## РЕЦЕНЗІЯ

### НА НАУКОВО-ПРОЕКТНУ ДОКУМЕНТАЦІЮ "ІСТОРИКО-АРХІТЕКТУРНИЙ ОПОРНИЙ ПЛАН М.ЛЬВОВА"

Розглянувши відкориговану розробником (ПОГ «Інститут культурної спадщини») науково-проектну документацію "Історико-архітектурний опорний план м.Львова" відповідно до зауважень минулого засідання Консультативної ради (протокол №5 від 12.11.2019 р.), надаємо рецензію з нашими пропозиціями та зауваженнями в друкованому та електронному вигляді.

*Рис. 1. Фрагмент схеми 3-го етапу розвитку Львова з матеріалу ІАОП.*

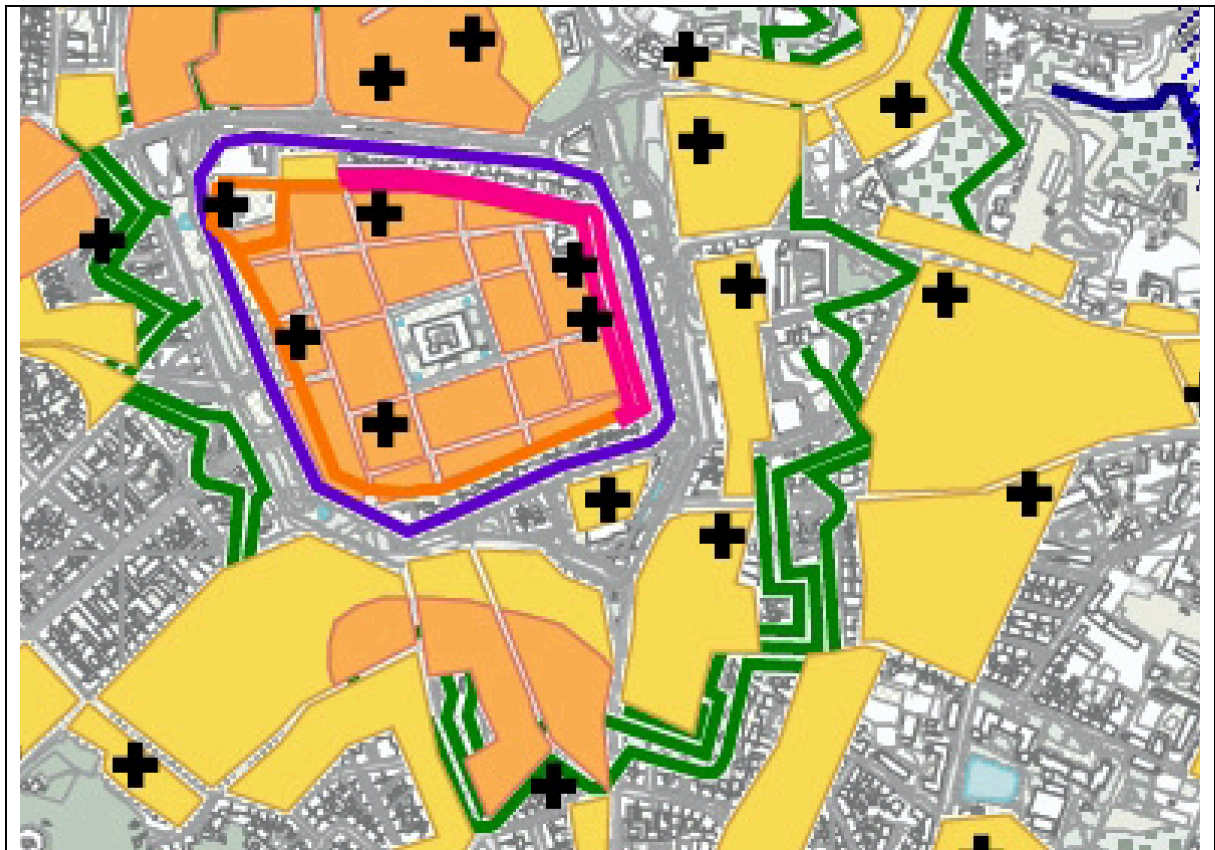
4. Підрозділ 1.3 про територіальний та планувальний розвиток населеного пункту також не скориговано і за своїм наповненням, графічною частиною та висновками, він не відповідає вимогам ДБН. На попередніх розглядах вказувалося про поверхневий характер текстового викладу та графічного представлення цього розділу. Автори формально у тексті збільшили (нібито деталізували) кількість етапів розвитку архітектурно-планувальної структури міста, але у графічній частині далі залишилися чотири етапи, які не розкривають мети цього розділу згідно з вимогами ДБН Б.2.2-3:2012 (п.5.4.а) показати – «межі населеного пункту на кожному з етапів розвитку, найважливіші історичні шляхи, вулиці, майдани, визначні історичні будівлі, споруди та комплекси, трасування збережених та втрачених ліній фортифікаційних укріплень». Подаємо нижче фрагмент креслення 3-го етапу розвитку планувальної структури Львова (рис.1), який за класифікацією авторів, охоплює період від середини XIV до третьої чверті XVII ст. Прошу

зорієнтуватися чи ви зможете тут розрізнити які «вулиці, майдани, визначні історичні будівлі, споруди та комплекси» виникають у різні часові відтинки у центральній частині Львова.

Крім того виникає логічне питання - яке ж обґрунтування виділення такого тривалого періоду? Адже у різні відтинки цього періоду виникають абсолютно різні за планувально-архітектурними ознаками комплекси, наприклад, сакральних будівель. Але у документації всі вони позначені однотипним хрестиком (рис. 1).

Одним кольором на схемі показано зовсім різні розпланувальні утворення – долокаційного міста, середмістя, передмість. Крім того, що на схемі не показано низку ключових об'єктів – наприклад, костел Чесного Хреста з 1534 р. чи костел ОО Єзуїтів (який змінив суттєво планувальну структуру середмістя та ліній фортифікацій), будівлі синагог та ін. Схема демонструє абсолютно неглибокий, спрощений підхід до аналізу розвитку міста. Невже Львів, місто з найбагатшою архітектурною історією, яка достатньо повно представлена у наукових публікаціях, заслужив на таку, у поверхневий спосіб, виконану документацію. Представлена документація ІАОП називається науково-проектною. Слід в такому разі вилучити з титулу слово «наукова».

5. Окремо слід вказати на помилки та неточність у цьому підрозділі щодо розкриття унікальної системи фортифікацій міста (наприклад, укріплень середмістя - рис. 1). Не позначено укріплень долокаційного міста, натомість у цій частині міста позначено лінію бастионних укріплень, які тут не були реалізовані. Високий оборонний мур позначено без вказання веж, башт та брам. Хоча останні суттєво впливали на розвиток розпланувальної структури територій передмість. Подібно простою лінією без вказання бастей та бастионів показано лінію Низького муру та т.зв. третьої оборонної лінії. Південне прясло Низького муру автори взагалі забули показати.

Рис. 2. Залишки фортифікацій на вул. Підвальній. 1 – Залишки вежі Римарської та Високого оборонного муру; 2 – бастея Низького муру; 3 – Низький мур біля Міського арсеналу, 4 – бастея у підвалі будинку на вул. Братів Рогатинців 32.

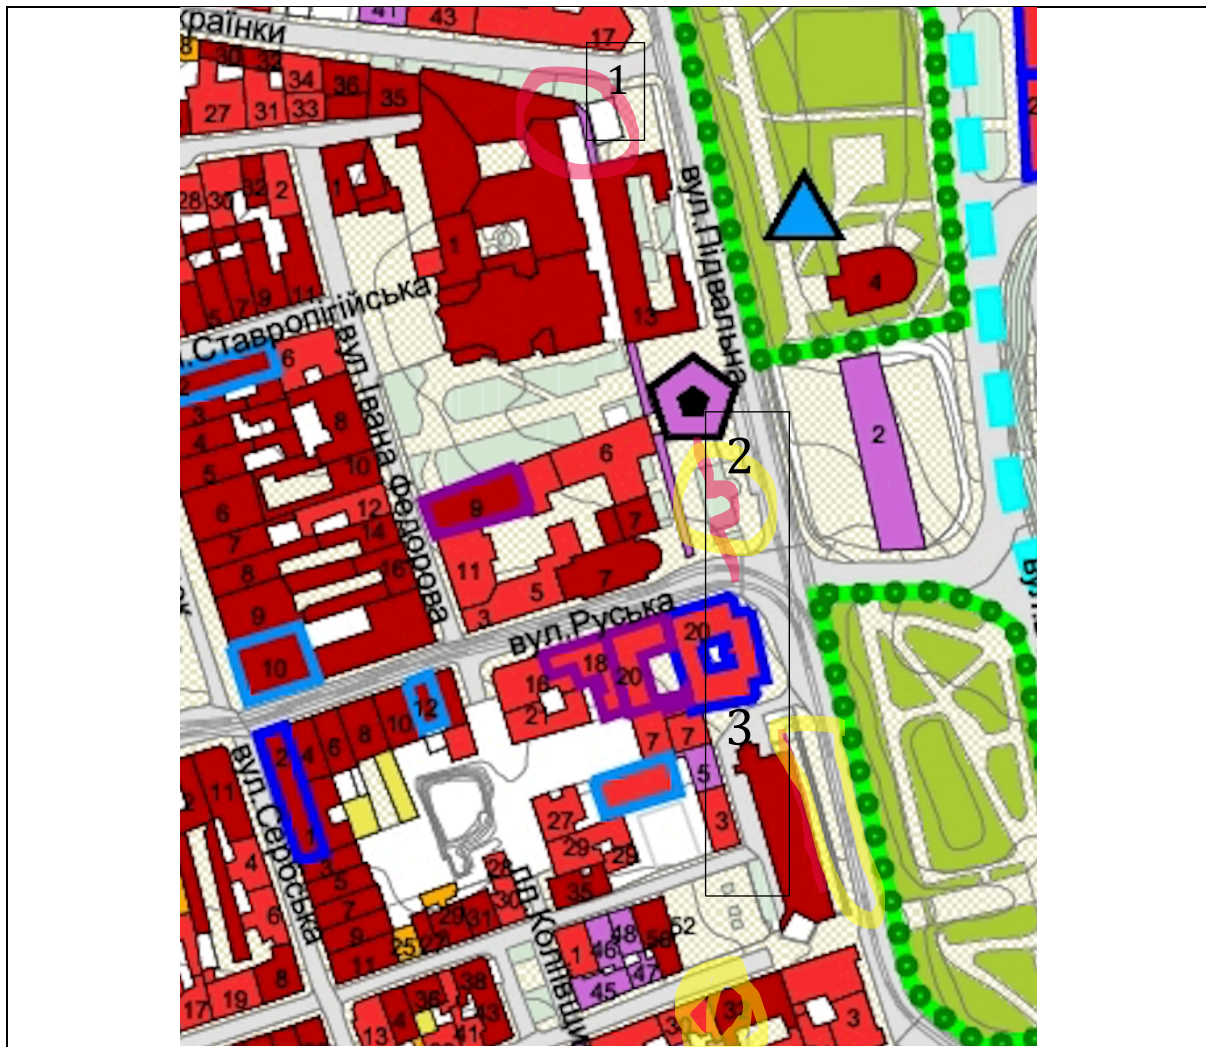
У третьому томі видання «Пам'ятники градостроительства и архитектуры Украинской ССР» (Будівельник, 1985) на с. 80 подано під охоронним номером 327 – «Стіни міських укріплень, кін. XIV-поч. XV ст.». Із описаних тут об'єктів автори включили і позначили лише фрагмент стіни на проспекті Свободи. Але дисгармонійної забудови, яка повністю закрила автентичні рештки цієї оборонної пам'ятки автори не позначили. Чому решта об'єктів – залишки вежі Римарської, фрагмент стіни у підвір'ї Королівського арсеналу, залишки вежі Мулярської віднесено до об'єктів, що пропонуються до взяття на облік незрозуміло. Чому до «пропонованих» не включено також бастею Низького муру поряд з Успенською церквою, фрагмент Низького муру біля Міського арсеналу також неясно? (рис. 2). У цьому ж виданні під номером 1266 вказано як пам'ятку залишки бастей Низького муру у підвалах будинку на вул. Братів Рогатинців, 32. Її не позначено як окрему пам'ятку на кресленнях (рис. 2).

Рис. 3. Фрагмент креслення ІАОП з позначенням пам'яток археології та втрачених значних архітектурних об'єктів.

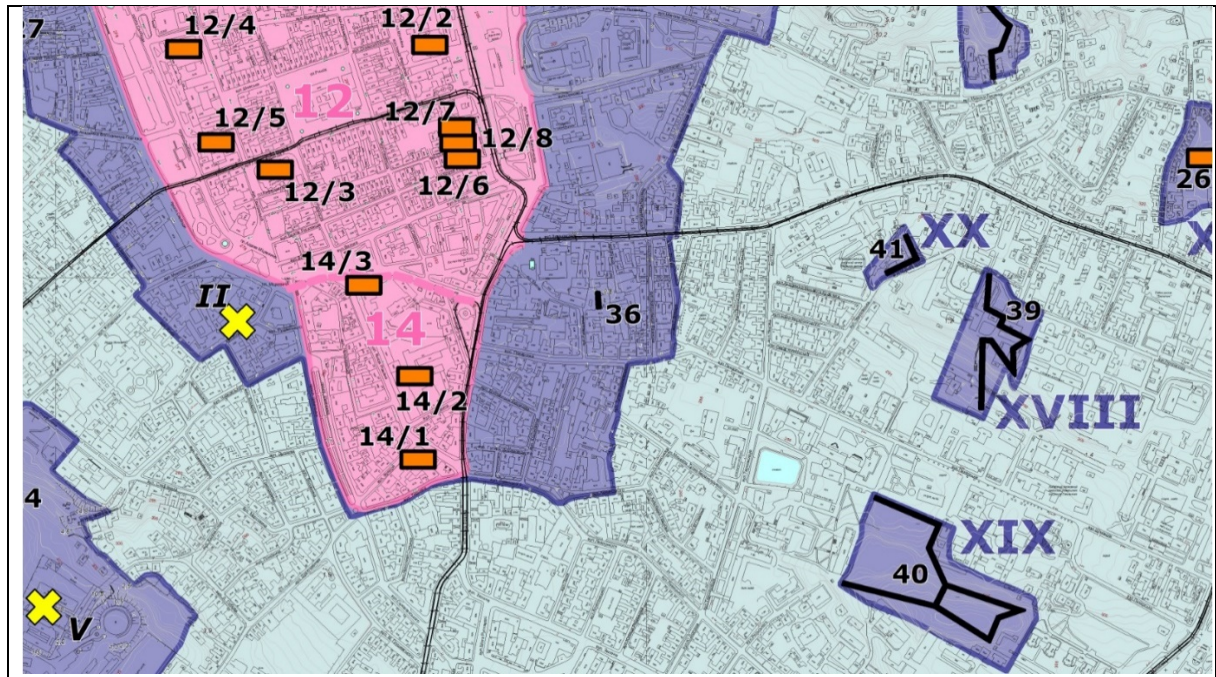
В таблиці є кілька позицій (36-41) які позначають залишки (фрагменти) фортифікацій XVII ст. їх подано без назв, хоча належало б чітко вказати до якої оборонної лінії та з якого часу ці фрагменти належать. Наприклад, позиції 36-38 належать до залишків т.зв. оборонної лінії з 1678-1680 рр. авторства Яна Беренса. Натомість позиції 37-41 належать до оборонної лінії, що зводилася за проєктом Гетканта у 1635-1640 рр. 38 позиція це гіпотетичні залишки наріжного північно-східного бастиону, валу куртини та 4-кутного бастиону. Доцільніше було нумерувати окремо кожного з цих об'єктів: 38а – земляні залишки бастиону; 38б – залишки валу куртини, 38в – залишки 4-кутного бастиону. Позиція 37 на нашу думку є дискусійною. Позначення - 39 це бастион комбінованої форми з т.зв. «кліщами» на чолі. Позначення цього бастиону на плані є дискусійним. На наш погляд археологічними залишками є лише фрагменти валів чола бастиону. Решту його фланкуюючих валів втрачено, накрито будівлями. Слід вказати, що лінія Гетканта мала велику протяжність і зводилася у особливий спосіб. Земляно-мурованими були лише

бастіони, а куртини зводилися використовуючи природні особливості рельєфу у формі звичайних невисоких земляних валів, які часто не бігли неперервною лінією, а насипалися фрагментарно у найбільш підхожих місцях. Позиція 41 на наш погляд є дискусійною. Цей об'єкт не належить до фортифікацій лінії Гетканта (рис. 3).

Проте головним недоліком вважаємо відсутність позначень інших добре збережених фрагментів лінії Гетканта. Насамперед, слід вказати на найбільш збережений об'єкт лінії – вал збережений на первісну висоту у південному пряслі гори Цитадель. У тілі валу збереженою є й мурована в'їзна брама. Хоча мури брами презентують архітектурні елементи XIX ст., її зображення на картографічних та іконографічних документах з кінця XVIII – поч. XIX ст. свідчить про спорудження цього об'єкту у часи раніші ніж будівництво фортифікацій цитаделі у 1855 р. Тобто брама, як і сам вал, може бути зведена у часи будівництва лінії Гетканта. Або можлива її поява у зв'язку з якимись роботами з модернізації укріплень Гетканта наприкінці XVII чи у XVIII ст.

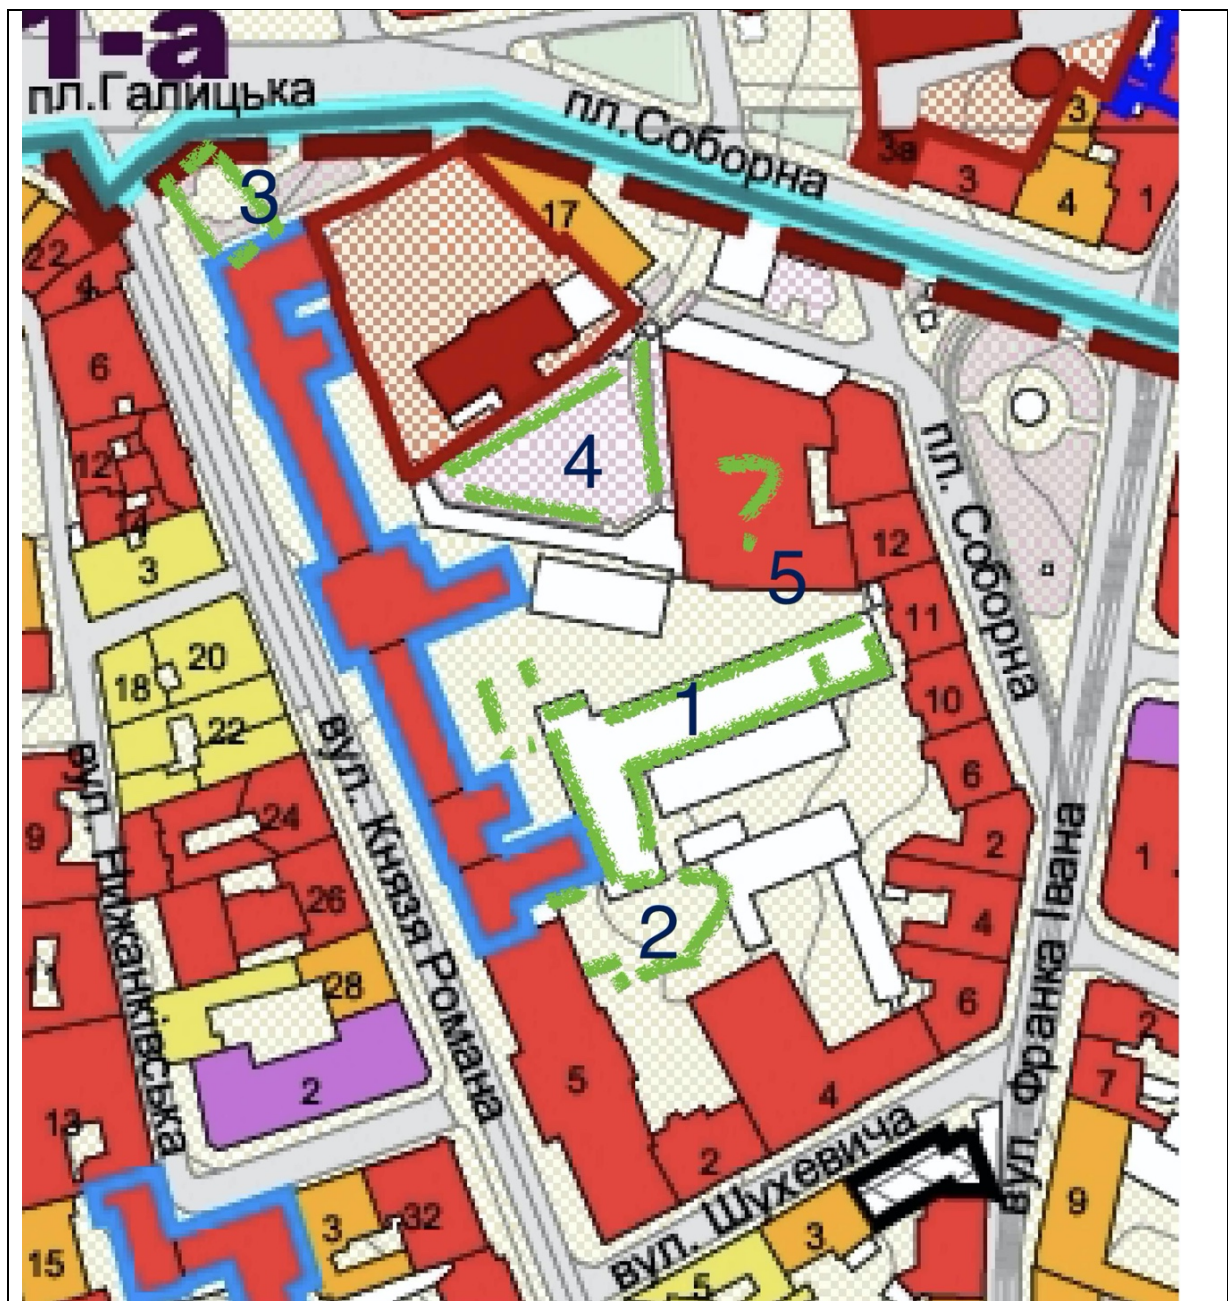
13. Квартал між вулицями Князя Романа та Івана Франка, Шухевича (рис. 4). Авторами «не помітили» унікальну пам'ятку початку XVII ст. – корпус келій монастиря Св. Леонарда ордену отців Кармелітів Черевичкових. Це унікальний об'єкт на чотири поверхи зі склепіннями на всіх рівнях та підвалами. Ми позначили його зеленими лініями (цифра 1). Наше позначення цифрою 2 – це збережені фундаменти (ймовірно й крипти) самого костелу. Не позначено історичний комплекс Галицького Ринку (4). Чому у Відні подібного типу об'єкти під охороною, а у Львові – ні. Не позначено місце храму Чесного Хреста на площі Галицькій. Костели Св.Леонарда (2) та Чесного Хреста (3) повинні бути позначені не лише на схемі археологічних пам'яток та зон, але й на основному кресленні, зрештою як і всі інші втрачені значні об'єкти.

Згідно вимог це не повинно бути позначення умовним значком, але слід показати контур об'єкту та контур його території. Новотвір – дисонантну будівлю торгового комплексу «Роксоляна» (5) позначено як пам'ятку (!?). Хоча це повністю нова будівля з новим нутром, в якій лише три яруси головного фасаду є копією колишнього пам'яткового об'єкту.

14. У цьому кварталі, як і в багатьох інших, не позначено меж ділянок всередині кварталу. Таким чином пропонувані тут пам'ятки не мають «території пам'ятки». Але ж є вимога ДБН яка декларує необхідність позначень історичної парцеляції, конкретних ділянок, на яких виникла та розміщена пам'ятка. Зрештою ця вимога стосується не лише пам'яток на кресленику повинні бути вказані межі територій всіх об'єктів.

Рис. 5. Фрагмент головного креслення ІАОП: територія Львівської політехніки.

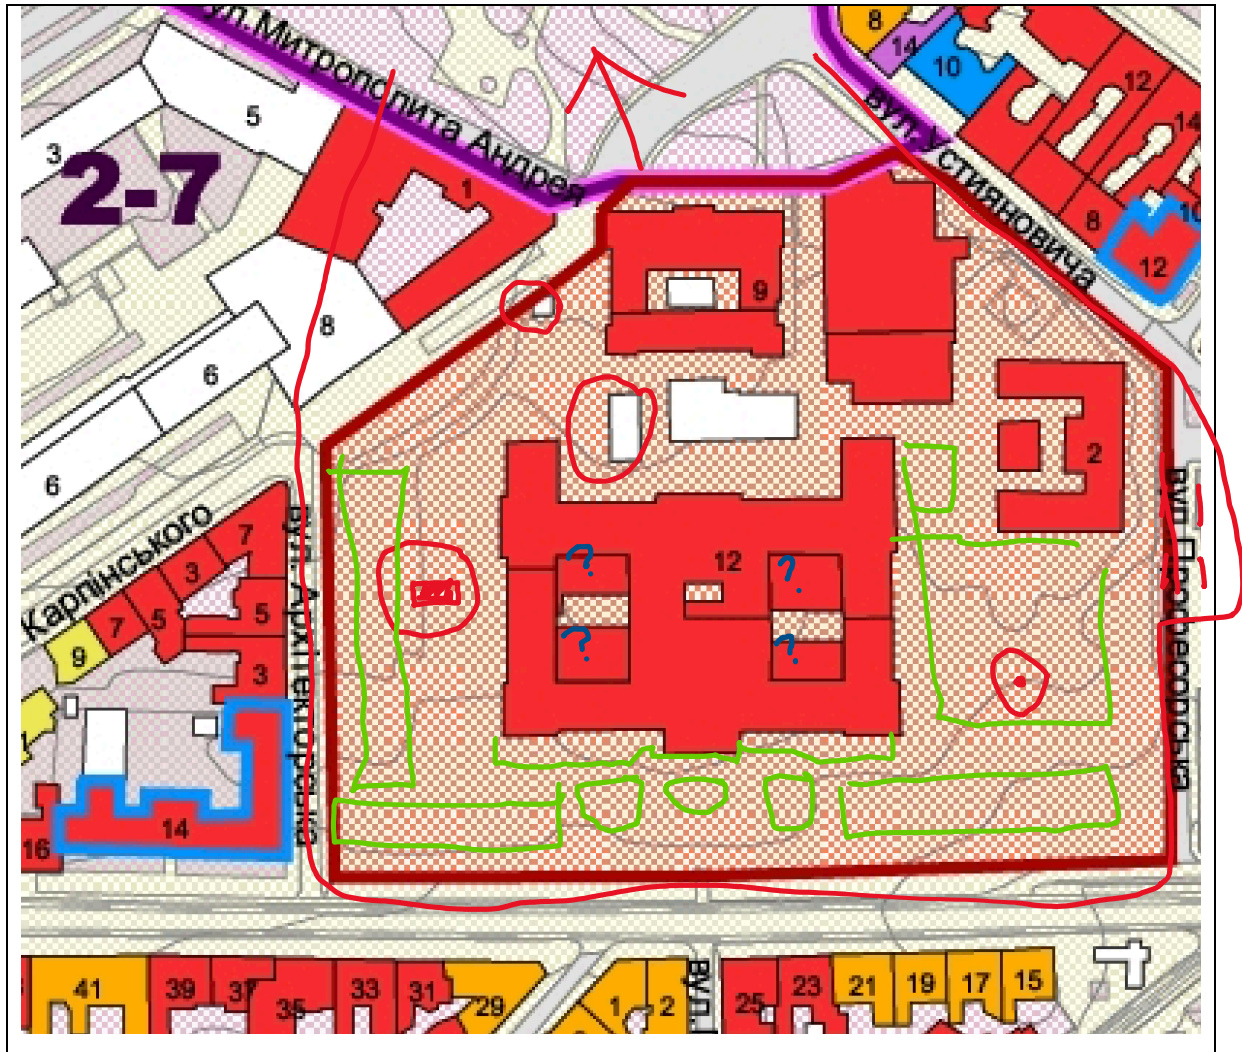
15. Ансамбль історичних будівель Львівської політехніки на вул. С.Бандери (рис. 5). Тут низка помилок. Загублено потенційну пам'ятку архітектури – місток Тульє, першу залізобетонну конструкцію в Україні. Загублено будиночок студні (авторства Ю.Захарієвича), який входив до перших трьох об'єктів, з яких починалася забудова комплексу, і становить нерозривну цілісність з іншою забудовою. Не позначено як пропонувану пам'ятку архітектури (і техніки водночас) – будиночок аеродинамічної лабораторії. Територія комплексу має бути без сумніву теж пам'яткою садово-паркового мистецтва авторства Юліана Захарієвича. Креслення планувальної структури саду збереглися і сьогодні виконуються проекти його реставрації. Всі об'єкти

ансамблю заслуговують мати ранг пам'ятки Національного реєстру. Щодо головного корпусу у 2019 р. науково-методичною Радою міністерства культури уже прийнято рішення про надання статусу пам'ятки національного значення. По інших корпусах документація готується Політехнікою і є на стадії передання у міністерство. У розділі «Об'єкти культурної спадщини, що пропонуються до взяття на державний облік» дуже позитивно оцінюємо те, що об'єкт «Комплекс Університетського містечка Львівської політехніки» пропонується для взяття на облік як пам'ятка містобудування (№512). Його межі на наш погляд визначено правильно. Проте переліку об'єктів пам'ятки містобудування не подано. Оскільки на кресленні упущено кілька об'єктів комплексу подаємо нашу пропозицію переліку об'єктів пам'ятки містобудування – ансамблю забудови кампусу Львівської політехніки др.пол. XIX -поч. XX ст.: будівля головного корпусу, будинок студні, будівля корпусу хемії, корпус «лабораторії машин» (містить пам'ятки техніки), корпус радіотехніків (колишня гімназія), будівля бібліотеки, будинок аеродинамічної лабораторії (водночас пам'ятка техніки), місток Тульє, садово-парковий комплекс території, об'єкт малої архітектури - автентичне огороження території, будинок келій монастиря Домініканок, колишній костел Св.Терези та ін.

Ще одне, на наш погляд, методичне упущення авторів до пам'яток не зараховано будівлю колишнього костелу Св. Терези.
